改善箇所説明図①

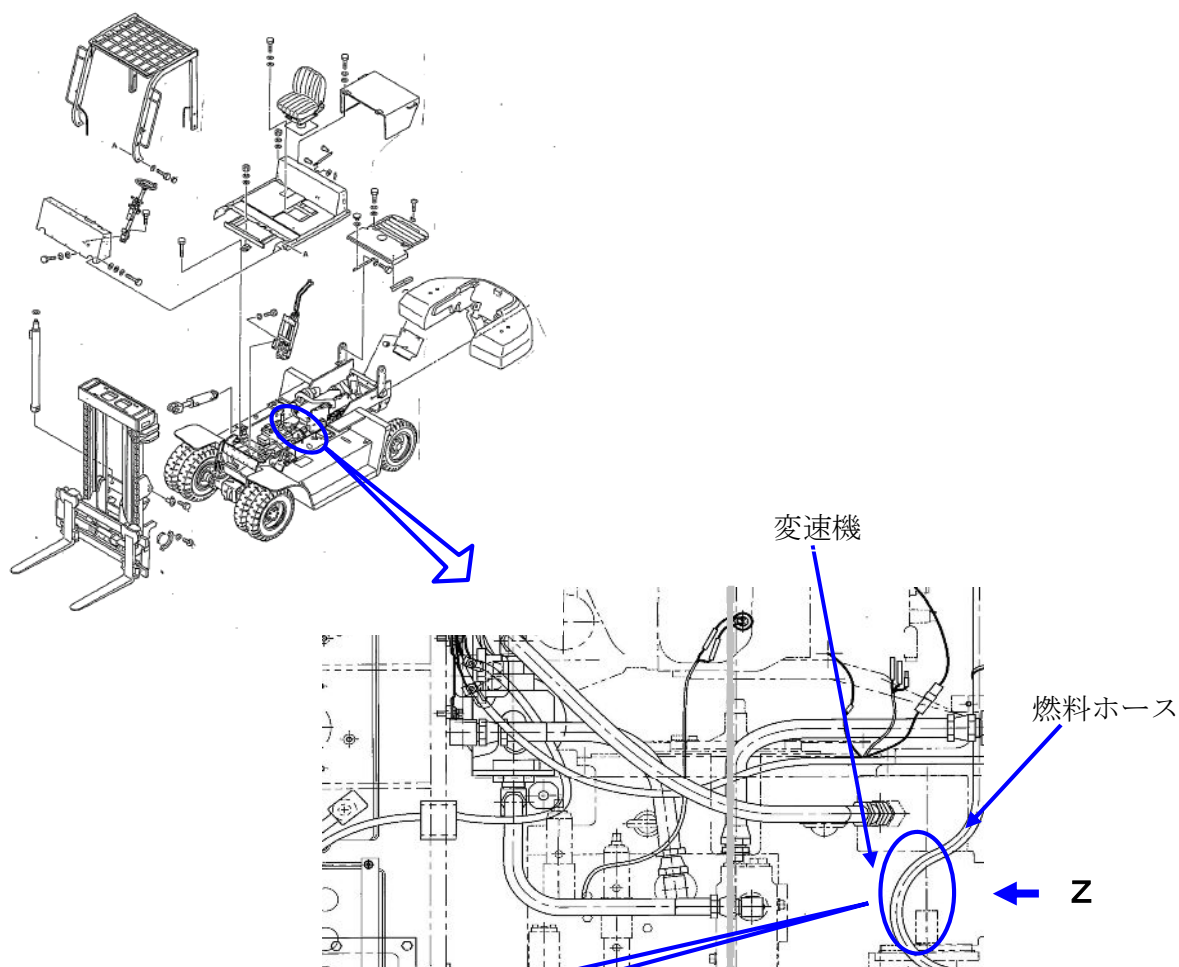
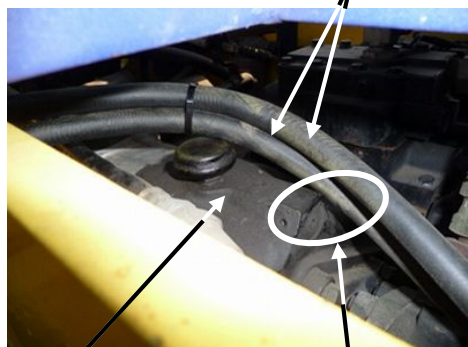
燃料装置において、燃料ホースの取回しが不適切なため、当該ホースが変速機と干渉するものがある。そのため、そのままの状態で使用を続けると、走行中の振動により燃料ホースが損傷し、最悪の場合、燃料が漏れるおそれがある。

全車両、当該ホースに保護材を追加し、クリップで固定する。なお、ホースに損傷があるものは新品に交換する。

保護材とクリップが装着されていることで識別可能
